Dotyczy: przetargu na wykonanie projektu budowlano-wykonawczego na budowę pompowni wody Zdroje przy ul. Batalionów Chłopskich oraz na wykonanie projektu budowlano-wykonawczego na przebudowę magistrali wodociągowej 600 mm w ul. Granitowej-Piwniej

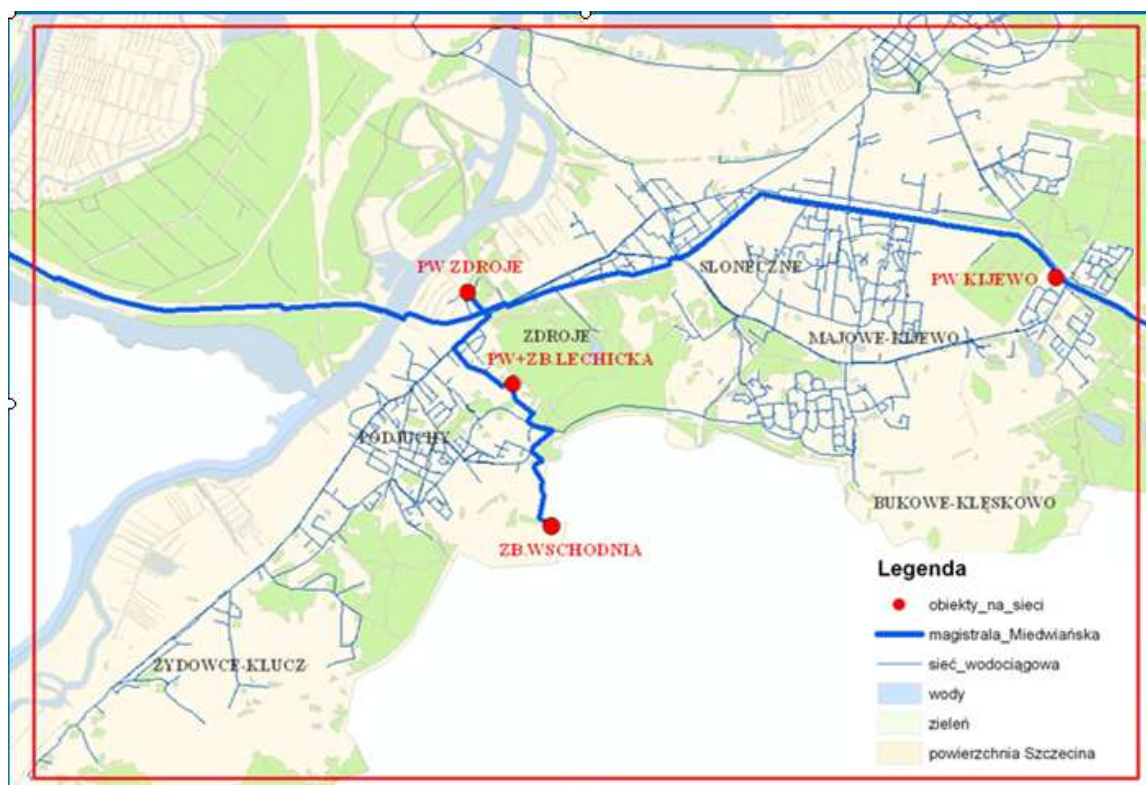
1. Jaka jest przewidywana wydajność pompowni wodociągowej przewidzianej do realizacji w ramach zamówienia i z jakiego przewodu ma być pobierana woda przez Stację? Czy jest to średnica 1200 mm jak w treści SIWZ czy 1000 mm jak na zał. nr 5 do SIWZ?

Odp. Na odcinku odcinka magistrali miedwiańskiej pomiędzy pompownią wody Kijewo a pompownią wody Zdroje (patrz mapa poniżej) następuje redukcja jej średnicy z 1200 na 1000 mm. Do projektu należy przyjąć, że woda do nowoprojektowanej pompowni wody Zdroje podawana będzie z rurociągu o średnicy 1000 mm.

Nowa pompownia wody w Zdrojach ma być zaprojektowana tak, aby podawać wodę do pompowni wody i zbiorników wody przy ul. Lechickiej (obiekty przedstawione na powyższej mapie).
